改善箇所説明図

改善措置の内容

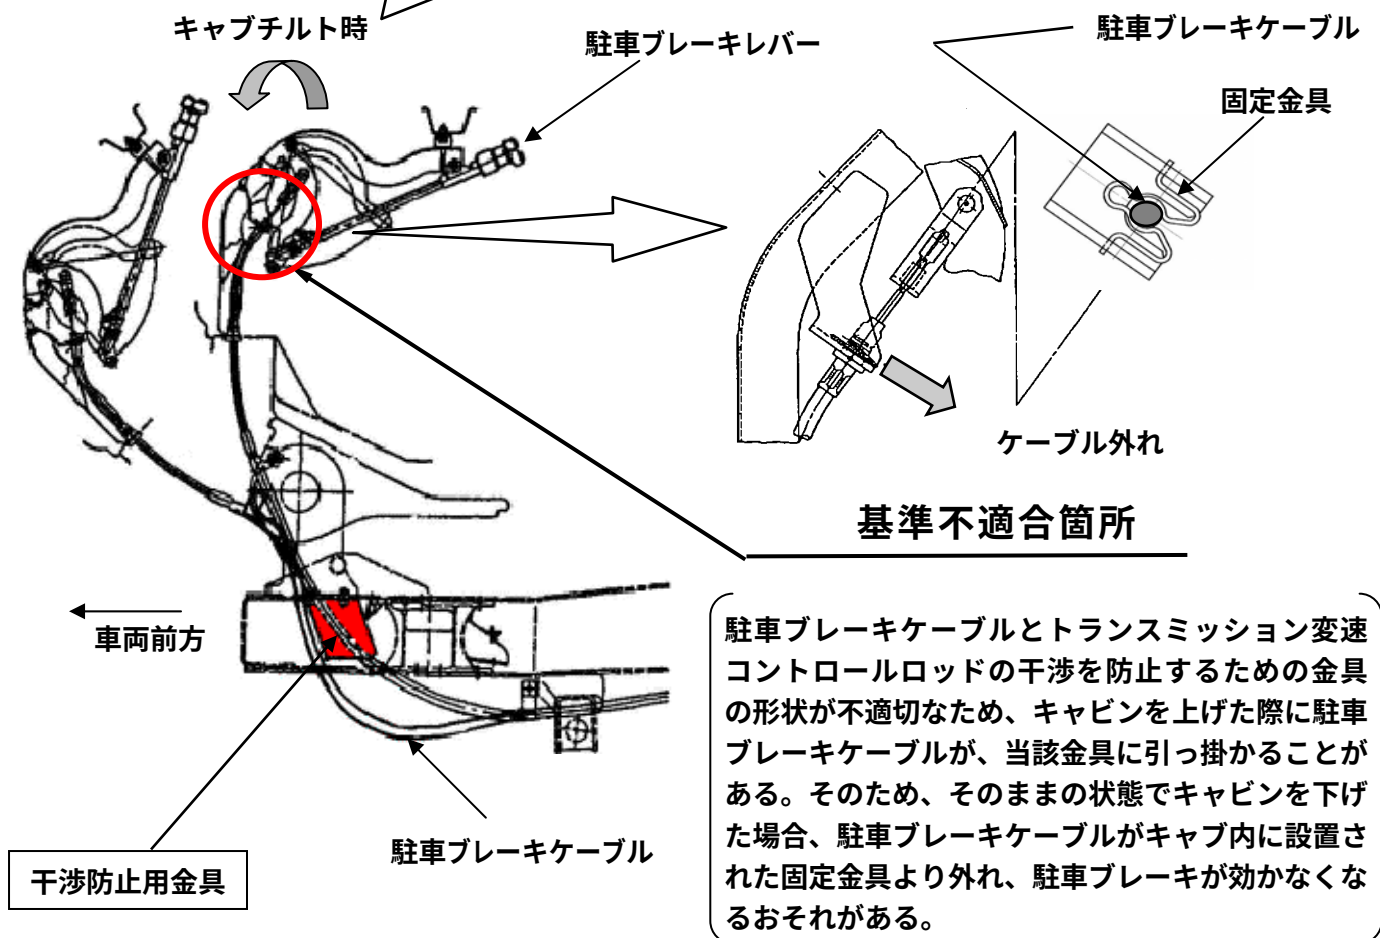
全車両、干渉防止用金具を対策品と交換する。なお駐車ブレーキケーブルを点検し、損傷がある場合は新品と交換する
